DIPARTIMENTO AMBIENTE E PROTEZIONE CIVILE

Oggetto: **S936** – Procedimento di Verifica di assoggettabilità a VIA sul progetto relativo a variante al piano di coltivazione e ampliamento della cava di calcare dolomitico denominata Castellaro sita nel Comune di Campomorone (GE).
Proponente: Calcestruzzi S.p.A. - Bergamo
Verifica completezza e adeguatezza documentale.
Riscontro.

Fig.A – rappresentazione cartografica dell'area di cava rispetto ai corpi idrici individuati in base al PTA

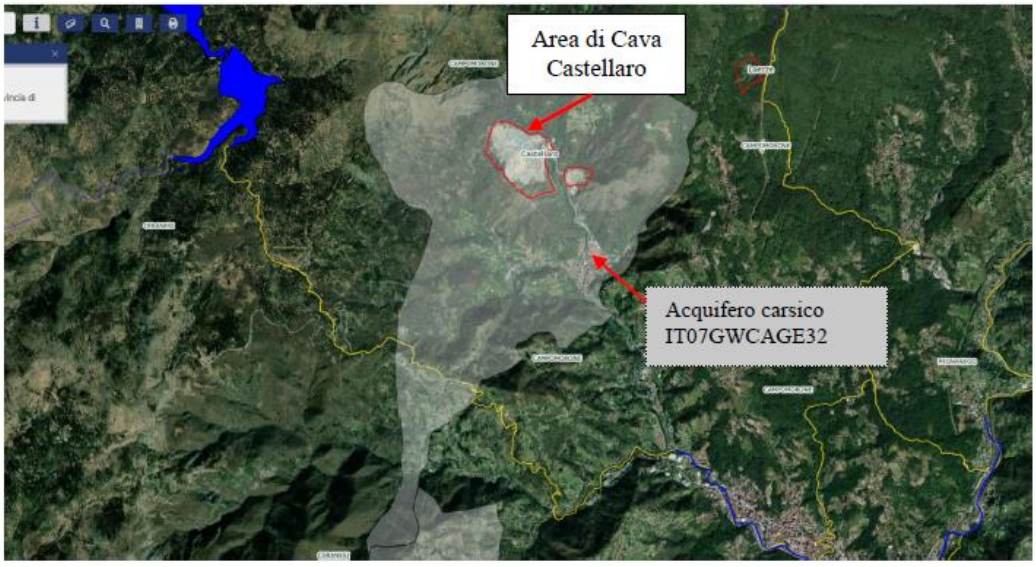
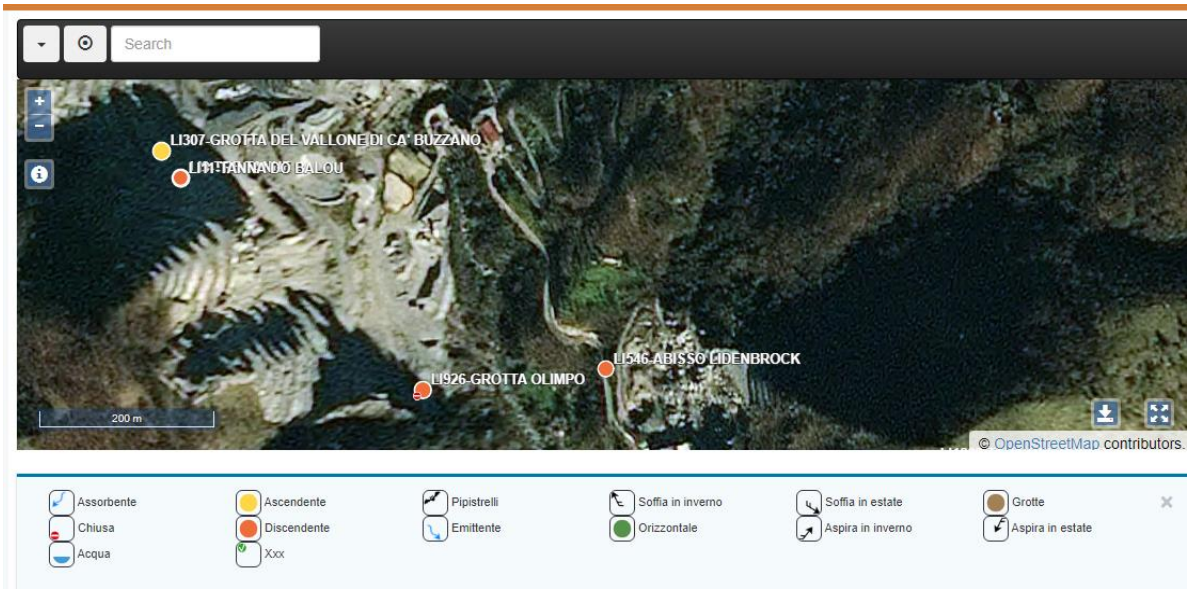
Come già evidenziato nel corso del procedimento precedente (pratica interna S888 e ns nota prot. n. 2022/371792 del 25/05/2022), per quanto concerne le previsioni del Piano regionale di Tutela delle Acque (PTA) di cui alla DCR n. 11/2016, l'area di cava non interessa corpi idrici superficiali significativi individuati, in base alla direttiva 2000/60/CE, nello stesso PTA, ma tale sito è localizzato sul corpo idrico sotterraneo di tipo carsico denominato Isoverde - IT07GWCAGE32. Nella successiva Figura A è riportata la localizzazione del perimetro di cava rispetto alla rappresentazione cartografica dei corpi idrici significativi del PTA.
